福島第一原子力発電所3号機の
耐震安全性評価結果について
(主要な施設の耐震安全性評価)

平成22年8月
原子力安全・保安院

2. 原子力安全・保安院の評価結果※

せん断スケルトン曲線上の最大応答値の比較

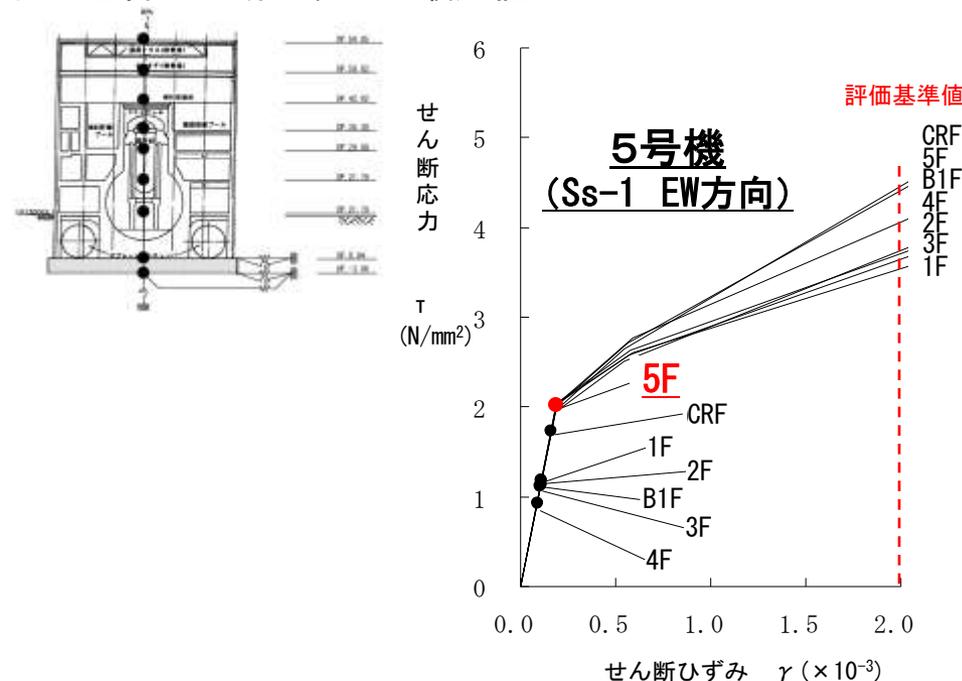
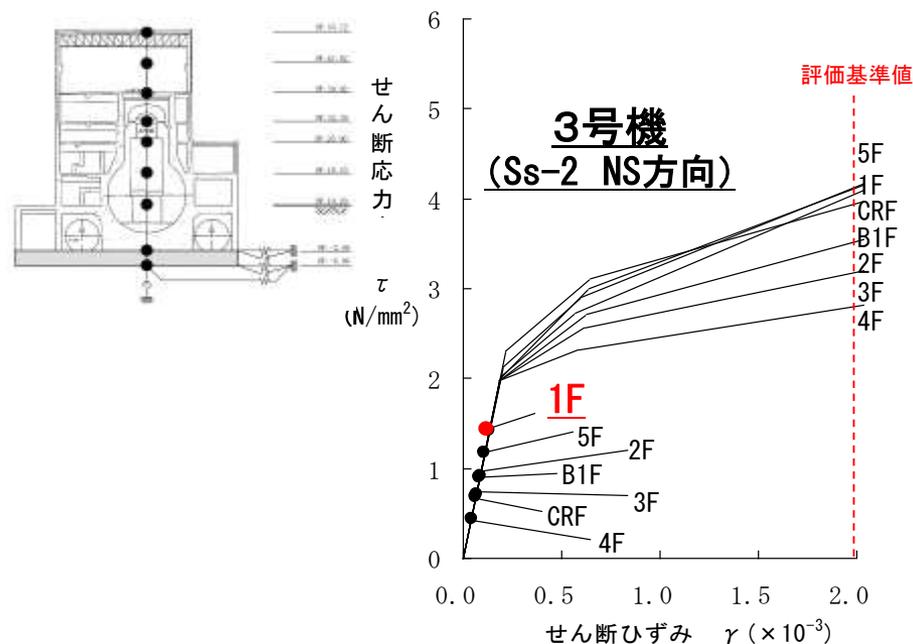
- ・原子炉建屋の評価結果における3号機と5号機の主な相違点としては、耐震壁の最大応答せん断ひずみについて、3号機の方がほぼ全ての層において5号機より小さい傾向にあることを確認した。
- ・その傾向については、最大応答せん断力が3号機と5号機でほぼ同等であるものの、3号機において内壁の壁厚が厚いことからせん断断面積が相対的に大きく、せん断応力度及びせん断ひずみが小さめに算定されていることによるものと考えた。

残留熱除去系配管の解析モデル

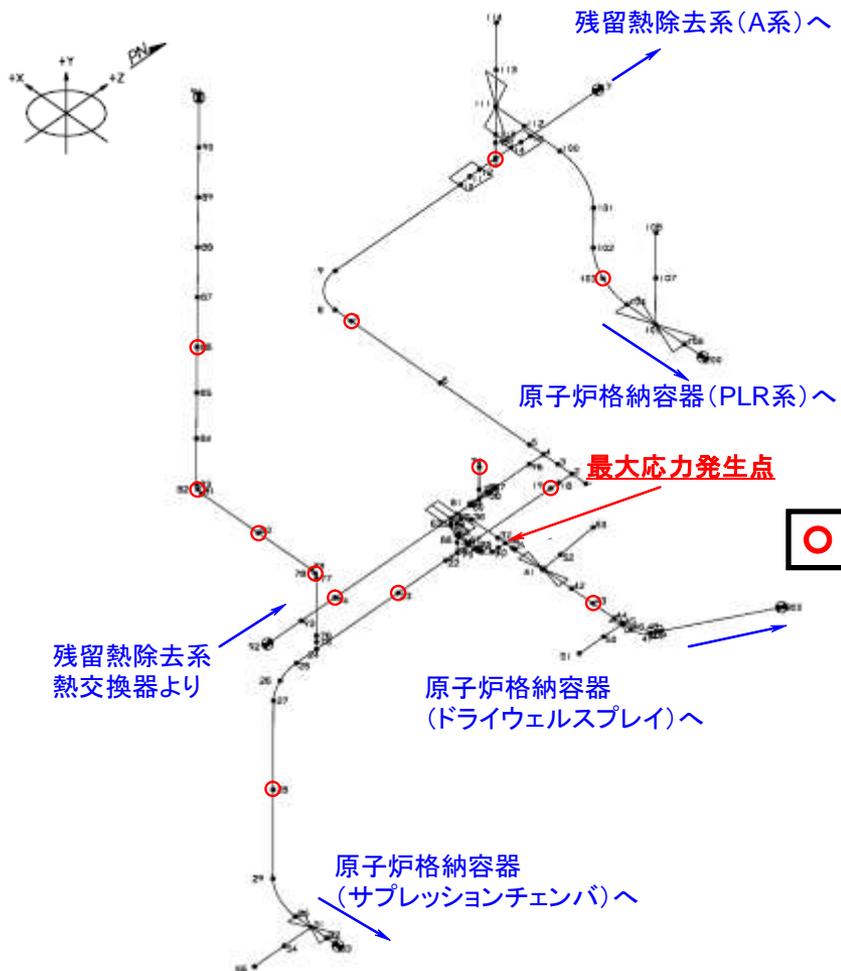
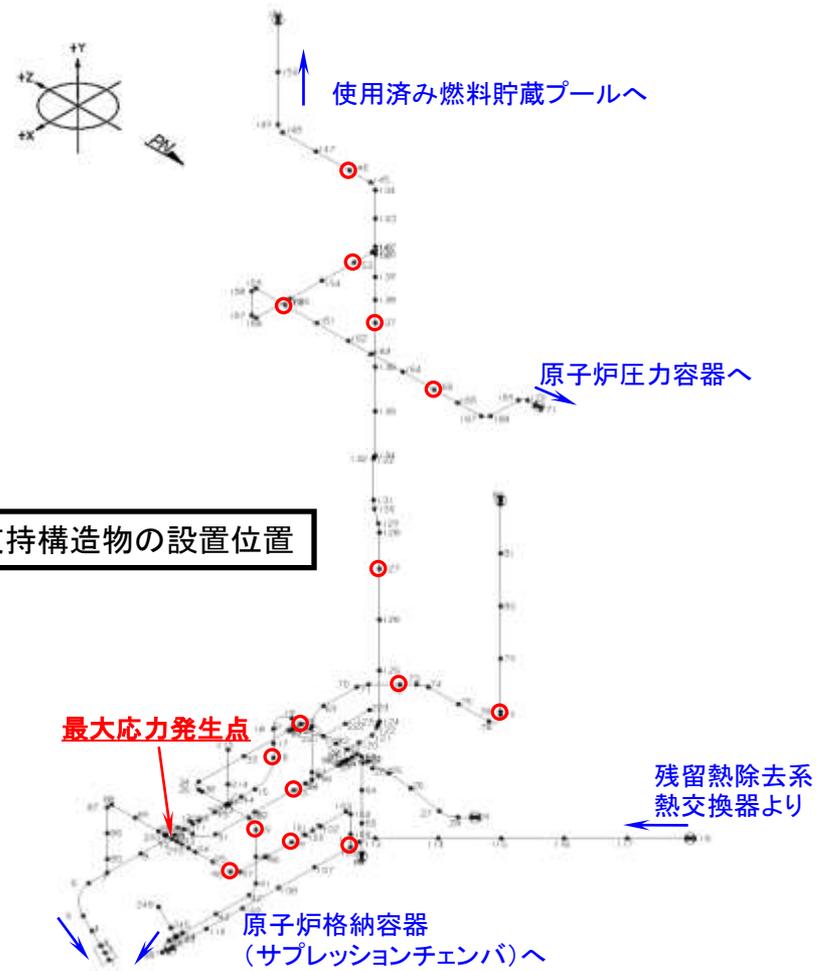
【残留熱除去系配管（配管本体）】

主蒸気系配管の解析モデル

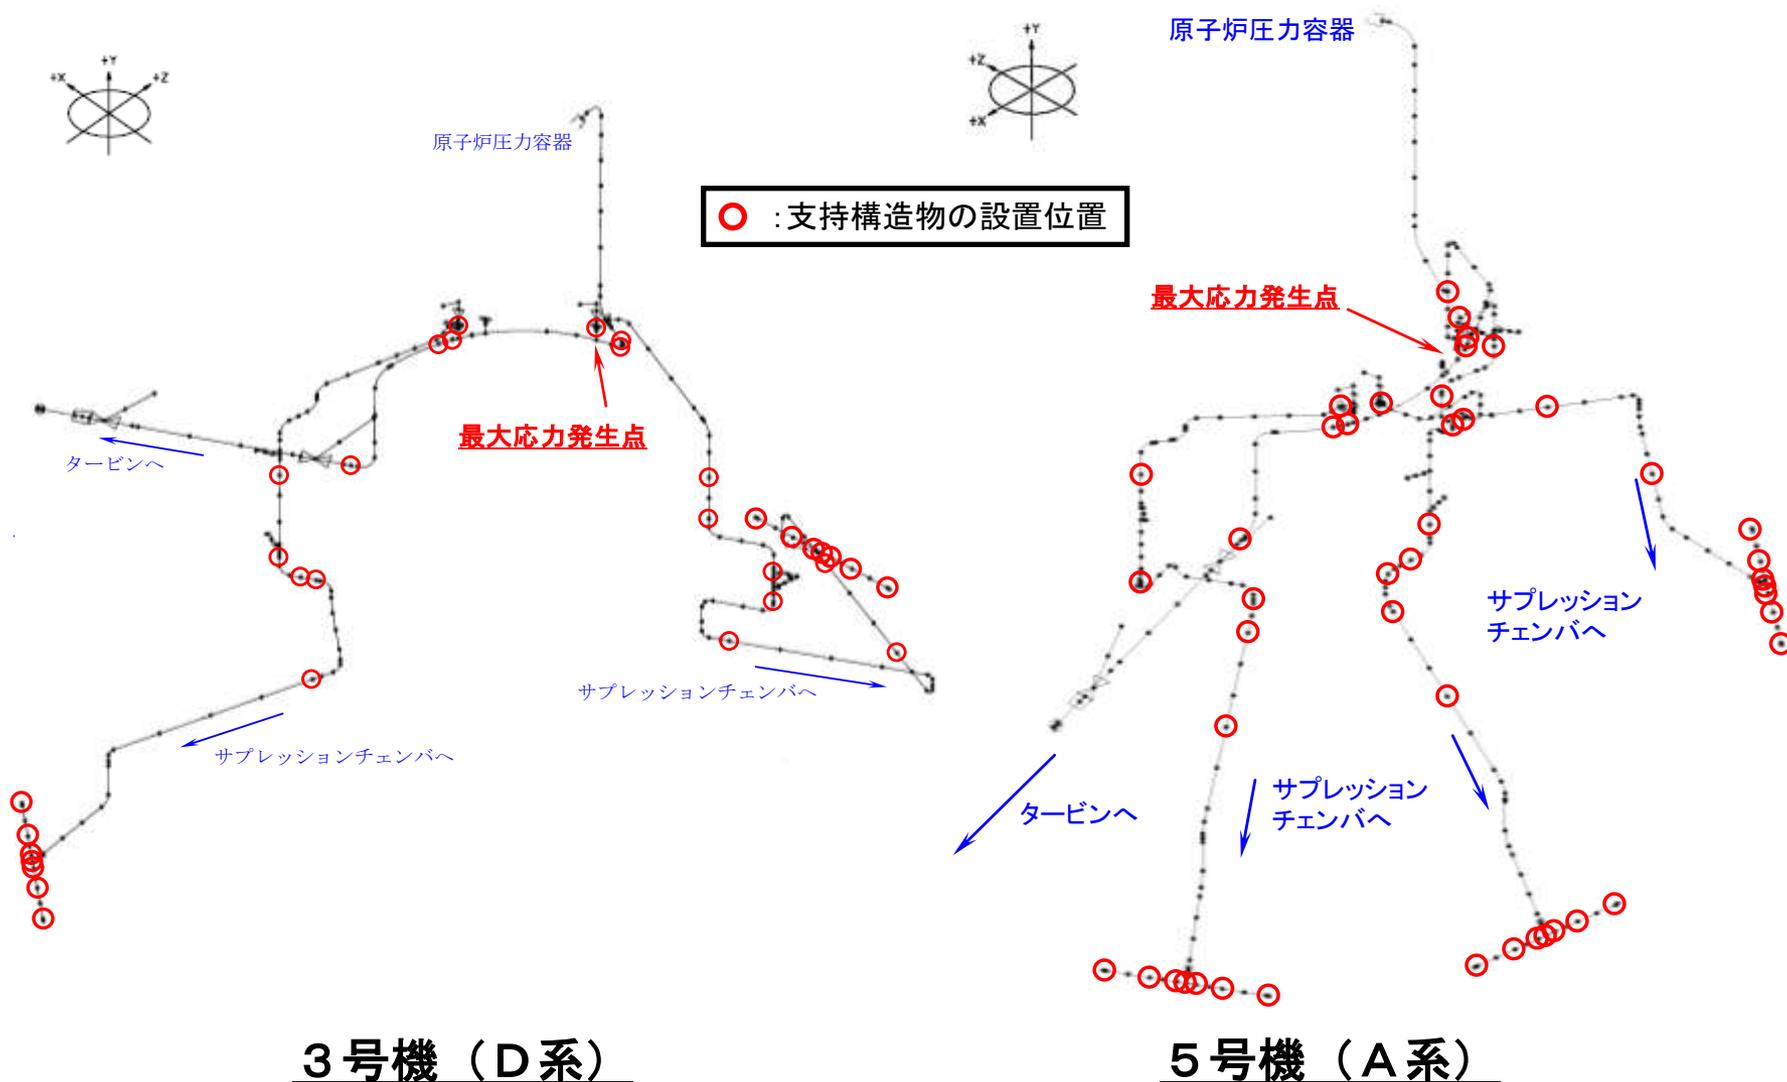
- ・相違点としては、一次応力の計算値について3号機の方が5号機の約0.5倍と小さい。
- ・主な要因としては、上記の残留熱除去系配管（配管本体）と同様にモデルの形状、解析条件及び応答性状が異なることと推定した。
